## SEGELFLYGETS TEKNISKA MEDDELANDE LUFTVÄRDIGHETSDIREKTIV

L-1104A

Jantar

### Utbyte av hävarmstapp i skevrodret

Fig. 1.

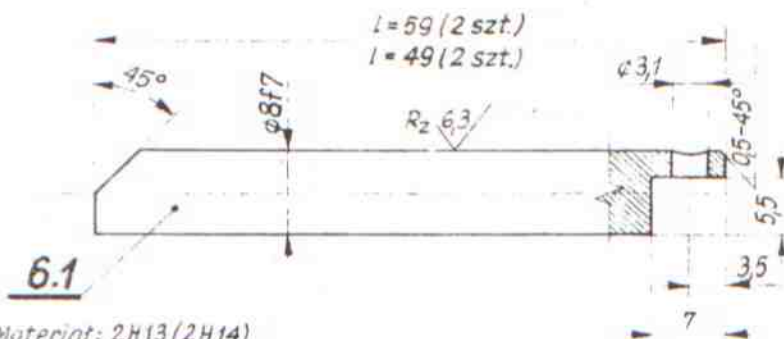
- 4.1 Tag loss skevrodret. När det gäller SZD-42-1 och SZD-42-2 skall detta ske med yttervingarna avmonterade.
  - 4.2 Lossa M3-skraven som låser tappen 6.1 (6.2). Demontera tappen. Ifall M3-skraven skjuvats av kommer tappen att rotera med hävarmen och skära ett ovalt hål i glasfiberskalet. Detta hål täckes med glasfiber och plastas igen.

- 4.3 Rensa och smörj in hålet i hävarmen och skevrodermedbringaren. Montera den nya tappen insmord. När det gäller SZD-37, SZD-38 och SZD-38A skall den del av tappen som sticker utanför skevrodrets profil filas bort. Fäst med M3-skraven och lås med en färgdropp. Om M3-skraven skjuvats av eller om gängorna är skadade måste hålet i tappen utrymmas till  $\varnothing 4$  och gängan i skevrodermedbringaren gängas om till M4x.
